CONSORZIO DI BONIFICA
PIANURA DI FERRARA

OGGETTO: GEOTERMIA ZERO EMISSION ITALIA SRL - Procedimento unico di VIA relativo al progetto denominato "concessione di coltivazione per risorse geotermiche denominata Pola" localizzato nei Comuni di Jolanda di Savoia, Copparo, Codigoro, Tresignana e Fiscaglia (FE).
VERIFICA COMPLETEZZA DOCUMENTALE – COMUNICAZIONI.

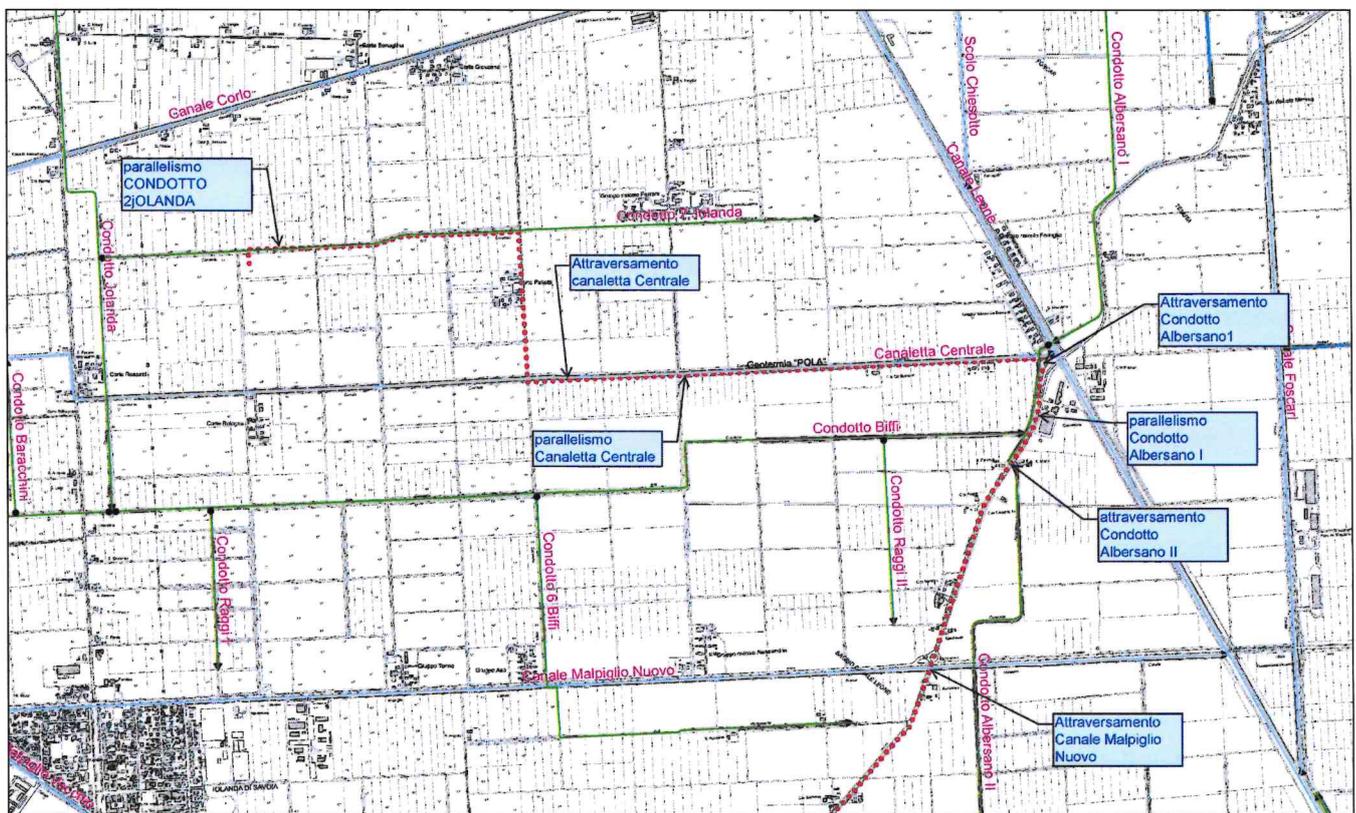
Dall'esame della documentazione inoltrata, si è potuto constatare che la linea uscente dalla cabina di utenza della centrale geotermoelettrica di progetto in Comune di Jolanda, alla futura stazione di rete di Codigoro è prevista mediante la posa di un cavidotto interrato in MT, (della lunghezza complessiva di circa 18 Km), che andrà ad interferire con numerose strutture idrauliche demaniali in gestione a questo Ente, che vengono di seguito elencate e raffigurate.

- 1) Parallelismo Condotto 2 JOLANDA (arginato)
- 2) attraversamento Canaletta CENTRALE
- 3) parallelismo Canaletta CENTRALE
- 4) attraversamento Condotto ALBERSANO I (arginato)
- 5) parallelismo Condotto ALBERSANO II (arginato)
- 6) attraversamento Condotto ALBERSANO II (arginato)

- 7) attraversamento Canale MALPIGLIO NUOVO
- 8) attraversamento Canale MALPIGLIO NAVIGABILE
- 9) parallelismo Condotto TIENI PROLUNGAMENTO
- 10) attraversamento Condotto LODIGIANA NUOVO (arginato)
- 11) parallelismo Condotto TIENI PROLUNGAMENTO (arginato)
- 12) attraversamento Canale BOSCAROLO NAVIGABILE
- 13) parallelismo Condotto TIENI PROLUNGAMENTO (arginato)
- 14) attraversamento Condotto BOLOGNA (arginato)
- 15) parallelismo Condotto TIENI (arginato)
- 16) attraversamento Collettore ACQUE ALTE (arginato)
- 17) parallelismo Condotto TIENI (arginato)
- 18) parallelismo Condotto TIENI VECCHIO (arginato)
- 19) attraversamento Canale BASTIONE MALCANTONE
- 20) parallelismo Canale BASTIONE MALCANTONE
- 21) attraversamento Canale DIVERSIVO TIENI
- 22) parallelismo Canale BASTIONE MALCANTONE

Si precisa che gli attraversamenti dei canali:

- se previsti in **subalveo**, dovranno rispettare una profondità minima di **5,00** m tra la sommità del cavidotto e la quota di fondo di progetto delle linee demaniali. Detta profondità potrà essere ridotta fino a metri **2,00** solo nel caso in cui la Ditta si impegni a rivestire le sponde e l'alveo del canale per uno sviluppo lineare di almeno metri 5,00 o nel caso in cui il tratto di canale interessato dall'attraversamento risulti già tombinato o rivestito.

Nel caso di attraversamenti di ponti e di tombinamenti di cui non si conoscono né la tipologia né le dimensioni dell'opera di fondazione, si prescrive, in via precauzionale, il mantenimento di una profondità minima non inferiore a metri **3,00** da riferire alla quota di scorrimento del manufatto;

- se previsti **interrati** con sovrappasso in corrispondenza di tombinamenti, dovrà essere mantenuta una distanza tra il cavidotto e l'estradosso della canna di almeno 20 cm;

Per i parallelismi interrati posizionati nella fascia di 10 m dal ciglio, dovrà essere mantenuta una distanza minima di **4,00** m dal ciglio del canale, o dal piede esterno arginale per i canali arginati.
